第6回 三島駅南口周辺開発地下水対策検討委員会

三島駅南口周辺開発 地下水対策検討委員会

第6回委員会

- 第5回委員会の概要等について -

掘削工事後における 地下水水位の変化

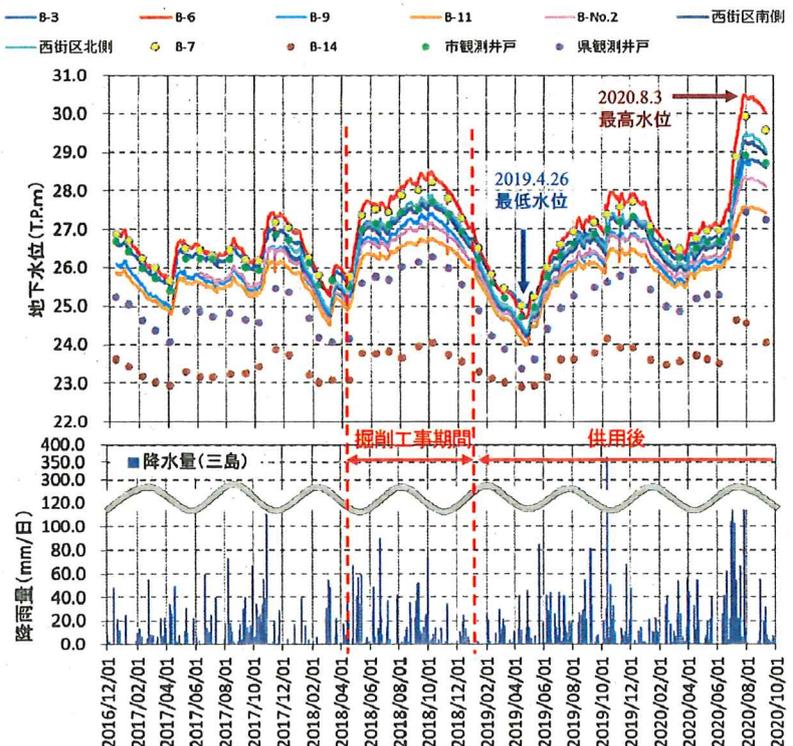
質問等	応答、今後の対応等
(2)地下水調査結果について(P.9)	<p>委員: 今年是小浜池と白滝公園の湧水が少なかった。 <u>観測データから、西街区の工事により地下水位が低下したという事実は確認されていないと考えて良いか。</u></p> <p>委員: <u>工事の影響はないという理解でよいか。</u></p> <p>委員長: 今年に入ってから地下水位の低下が著しいので、皆さん不安があるかと思う。 <u>2018年11月から2019年4月の総降水量のグラフや値によると、顕著に降水量が少なくなっているため、今年に入ってから地下水位の低下は、基本的には自然条件を反映した範囲内であると考えられる。</u> <u>顕著な水質変化もないため、現状の工事の影響はないと考える解釈は、専門的にみても妥当であると考えられる。</u></p>	<p>応答:</p> <ul style="list-style-type: none"> • 工事中や工事終了まで確認した中で、地下水位の上流側と下流側に変化がなく、工事の影響と思われる水質変化の傾向もないため、工事の影響はないと考えている。 • 掘削底面と地下水位の位置に10m程度の差があるため、工事中の影響はないと考えている。 <p>対応:</p> <ul style="list-style-type: none"> • これまで継続調査を実施し、地下水への影響がないことを確認した。 • 調査結果を「(2)地下水調査結果」に示す。

- ・西街区における溶岩の掘削工事(2018年4月～12月)が終了し1年9ヶ月が経過した。
- ・工事による地下水への影響と考えられる地下水水位の変化(低下)は、確認されなかった。
- ・工事後の地下水水位は、2019年4月26日に近年の最低水位を示したが、連続降雨量の増加に伴い、2020年8月3日に観測開始以降の最大水位を示した。

図 三島駅周辺地下水モニタリング地点

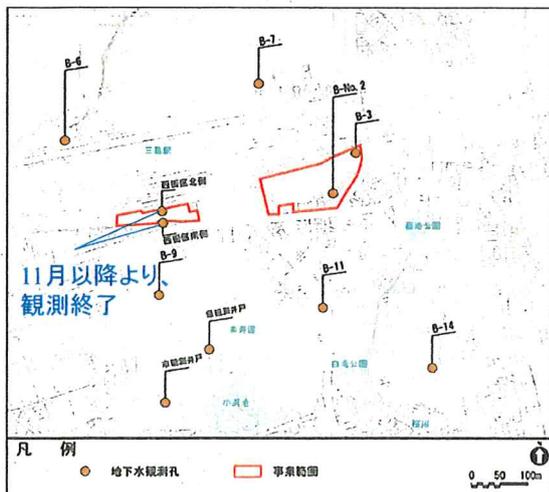
質問等	応答、今後の対応等
(3)広域観光交流拠点整備事業の進捗状況について(P.7~9)	<p>委員: 東急株式会社のCSRの方針や地域社会への貢献など会社の大きな方針に関わるかもしれないが、工事完了後の地下水モニタリング計画案を見るとその施設がある限り地下水モニタリングをしていただけるように見える。 <u>いつまで地下水モニタリングを行うか、想定があれば教えていただきたい。</u></p> <p>委員: 竣工後の地下水モニタリングについて市が責任を持ち行うと書いているが、工事完了後の地下水モニタリング計画案を見ると東急株式会社が調査主体となっている。 <u>工事完了後の地下水モニタリング計画案のどこに市が責任を持ち調査を行うことが予定されているのか。</u></p> <p>委員長: <u>地下水モニタリングに関する市の現状の方針はどうか。</u></p>	<p>応答:</p> <ul style="list-style-type: none"> • モニタリング期間は、第6回委員会までの地下水調査結果を確認した上で、検討させていただく。 <p>応答:</p> <ul style="list-style-type: none"> • 西街区北側・南側の観測井戸は、東急株式会社が設置し自主的に調査を行っている。第6回委員会まで、東急株式会社が地下水モニタリングを実施する。 • その他の観測井戸は、市が管理しているため今後も引き続き市が責任をもって地下水モニタリングを行う。 <p>応答:</p> <ul style="list-style-type: none"> • 市が責任を持って地下水モニタリングを行うことについては、市の統一した考えであるということを理解いただきたい。

質問等	応答、今後の対応等
(3)広域観光交流拠点整備事業の進捗状況について(P.7~9)	<p>委員: 三島市は本事業を行う前から観測井戸を設置している。本事業以降も継続的に観測を行い、その結果が市民に公表されるべきと考える。その他、東急株式会社が西街区内に設置された観測井戸について、ぜひ東急株式会社にCSRの一環として地域社会への貢献という意味で、観測井戸を維持管理しそのデータを三島市に提供いただきたいと考える。 <u>東急株式会社の敷地内であり難しいかもしれないが、市が観測井戸の維持管理を行うこともできる。</u></p> <p>委員長: 三島市において地下水はひとつの資産として関心が高いところから、本委員会が開かれ、事業の開始前から地下水の観測をしっかりと行っている。地下水のデータはどこまで多くあれば良いかというのは難しいが、一般的に地下水のデータは多い方がよい。 <u>地下水のデータを取ることは難しく、観測井戸を新たに掘られたという現状を鑑みれば、今後も継続的に地下水位モニタリングすることが望ましい。その結果を何らかの形で公開を検討することは、市の資産としての地下水の価値を高めるとともに、事業者が環境に対する高い意識をもって取り組んでいることを示すことにもなると考える。</u> 委員会の意見を鑑みて、市においても検討いただくことが適切である。</p>	<p>応答(再掲):</p> <ul style="list-style-type: none"> モニタリング期間は、第6回委員会までの地下水調査結果を確認した上で、検討させていただく。 市が責任を持って地下水モニタリングを行うことについては、市の統一した考えであるということを理解いただきたい。

- 西街区の地下水位・地下水質は、三島市が観測している他の井戸の変化と同様に変化していることが確認できることから、事業における地下水への影響はないと判断する。
- 工事着手前からこれまで、市がモニタリングしている数か所の観測井戸に加えて、事業者が工事の影響を確認するため、新たに西街区内に観測井戸を2箇所設置し、地下水モニタリングを実施していたが、今後は従前の体制に戻し、西街区の地下水観測井戸については、随時使用できる状態として、必要に応じて調査を実施する。

■三島溶岩層の厚さ(2)

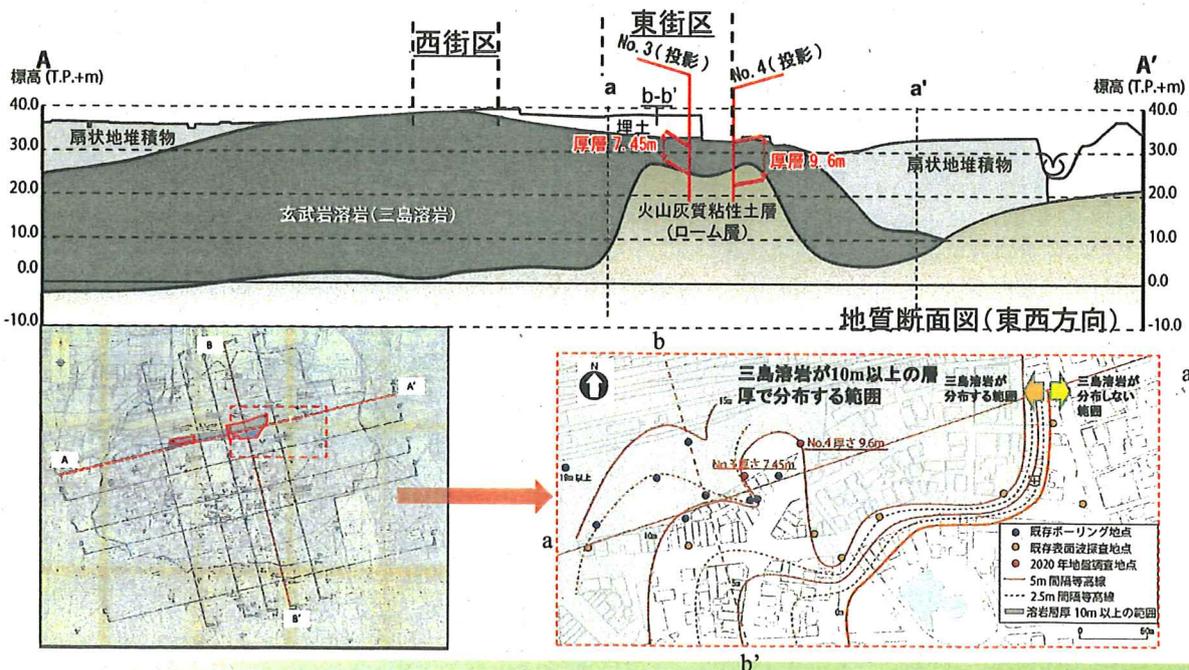
質問等	応答、今後の対応等
(5)東街区再開発事業における施設計画案等について(P.7~8)	<p>委員: 溶岩層の下にローム層があること、高層棟の基礎の底面から溶岩層厚が6mの箇所があることなどがあり、<u>十分検討し直接基礎で設計する必要がある</u>と考える。 <u>溶岩層厚のコンター図は、10m以上の範囲について15mや20mのコンター線を入れていただきたい。</u>高層棟がどの程度の溶岩の厚さの上に計画されているか分かりやすい。</p>	<p>応答: ・ 追加ボーリング調査結果(1箇所)に基づき、溶岩層厚コンターを更新する。</p> <p>対応: ・ 詳細は「(4)三島駅南口東街区街地再開発準備組合による地盤調査結果」に示す。</p>
(5)東街区再開発事業における施設計画案等について(P.14)	<p>委員: 溶岩は非常に強固だというイメージを持っていたが、14ページにある発砲した溶岩の例のように必ずしも強固でもないものもあると理解した。計算上では大丈夫でも、仮に建物を乗せ何かしら溶岩に過荷重をかけた場合、どのような現象が観測されるのか。例えば地下水に濁りが出てくるのか。</p>	<p>応答(委員長): <u>率直に言えば地盤の亀裂が多い場合に、水質等にどのような影響が出るかというの</u>はわからない。水質というのは、言葉も非常に曖昧で色々な要素を含み難しいが、一般的に言えば、地盤に亀裂が多い状況になれば地下水が亀裂を選択的に流れることで、流れが相対的には速くなる。それを反映して水質に多少の影響が生じるかもしれない。 <u>現状で、何らかの影響が生じた場合、水質にどのような影響が生じるか明確な答えはできないが、このような状況を理解した上で詳細な調査を行い、事業者が適切な地盤工事を進めていくことになる。</u></p>

- 三島溶岩の層厚はNo.3で7.45m、No.4で9.6mであり、既存調査で推定した溶岩層厚のコンターと整合している。
